中部電力

浜岡原子力発電所 敷地ごとに震源を特定して策定する地震動について

2022年1月12日

2021年7月16日 第992回審査会合コメント及び回答概要一覧

○ チェッカーボードテスト

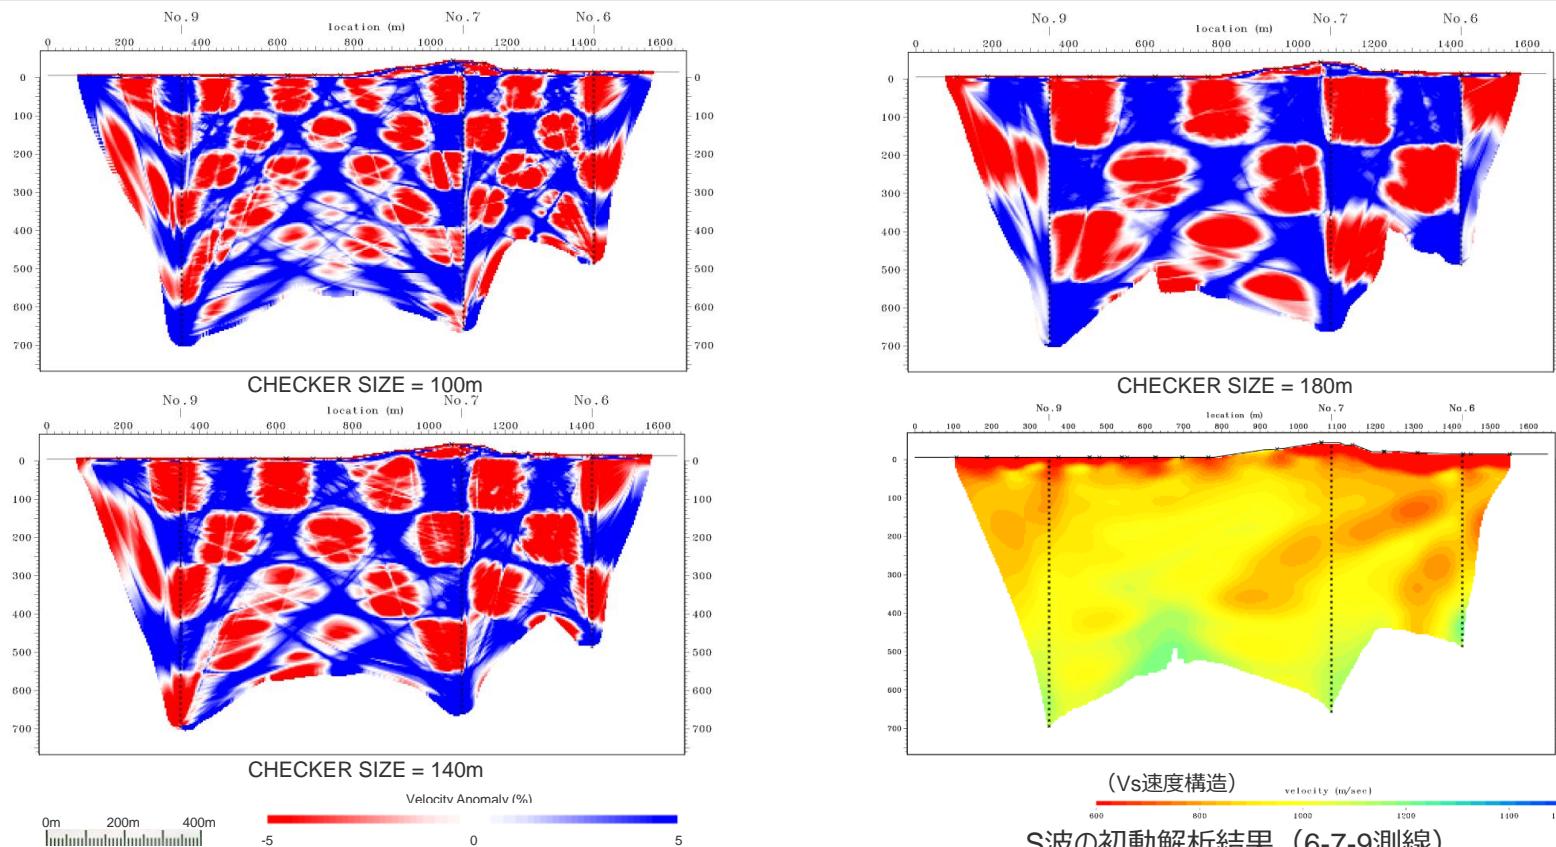
No.	コメント	回答概要	ページ
1	地下構造の速度構造のトモグラフィー解析について、定量的な評価は重要なエッセンスなので、補足説明資料に記載されているチェックボードテストやスパイクテストについて、ポイントを本資料に記載すること。	チェックボードテストやスパイクテストについて、ポイントがわかるようチェックサイズ等が記載された資料を追加する。	p.63~
2	平成26年8月の審査会合で参考として示したS波低速度層の地質学的な成因を考察した資料を補足説明資料に追加すること。	平成26年8月の審査会合で参考として示したS波低速度層の地質学的な成因を考察した資料を補足説明資料に追加する。	補足説明資料①-06 p.96~
3	海底試掘トンネル観測に関する説明について、位置情報も含めてS波速度を示すこと。	海底試掘トンネル観測の地震計の設置位置について、設置深さ及びS波速度を追記する。	p.40
4	解放基盤表面の設定の説明に関し、地質図について、検討範囲である敷地のものを示すこと。また、速度構造について、二次元断面を示すなどして、Vs=700m/s以上のものが拡がりをもってあることが分かるような形で示すこと。	解放基盤表面の設定の説明に関し示していた地質図を、検討範囲である敷地のものに変更する。また、速度構造について、Vs=700m/s以上のものが拡がりをもってあることが分かる資料を追加する。	p.91~
5	検討用地震の選定の説明に関し、流れや全体が分かる説明を資料の最初に加えること。	検討用地震を選定する流れや全体がわかる資料を「3 敷地ごとに震源を特定して策定する地震動」の冒頭に追加する。	p.131~
6	海洋プレート内地震の検討用地震の選定に関する説明について、「代表的」という言葉がどういう意味か分かるよう記載すること。	「代表的」という言葉について、「地震規模が大きく、敷地で観測記録が得られ、各研究機関で震源特性等についての詳細な検討がなされている地震」である旨を追記する。海洋プレート内地震の検討用地震の選定フローの再整理も実施。	p.293~
7	全体のまとめ資料の仕上がりをイメージして、何を記載すべきかをよく整理すること。	敷地ごとに震源を特定して策定する地震動のまとめ資料として、各項目の概要やまとめを整理するとともに、本資料に掲載すべき資料を検討した。(例えば、地震動の顕著な増幅を考慮しない領域・考慮する領域の設定について、概要を追加するとともに、その根拠となる資料を補足説明資料から本資料に移動し、他の検討の関連ページを明記した。また、各震源モデルの震源モデル図及び震源断層パラメータに関する資料を補足説明資料から本資料に移動させた。)	-

- ・初動トモグラフィ解析結果の分解能を検討するため、使用した初期速度構造モデルに±5%の速度変化を格子状（100,140,180m）に与え、観測誤差を考慮しない理論走時でチェックボードテストを実施。なお、全波形の誤差のRMSが最少となった時点で解析は終了とした。
- ・No.6孔とNo.7孔のボーリング孔間の標高0m～標高-400mの領域では、チェックサイズ140mで格子が概ね再現され、No.7孔とNo.9孔のボーリング孔間の標高0m～標高-500mの領域では、チェックサイズ140mで格子が概ね再現されている。
- ・これらの結果より、S波の初動解析結果においてNo.6孔からNo.7孔の西側にかけて、深度100～400m付近に認められる周囲に比べて顕著にS波速度が低下した構造については、十分な分解能があると評価。
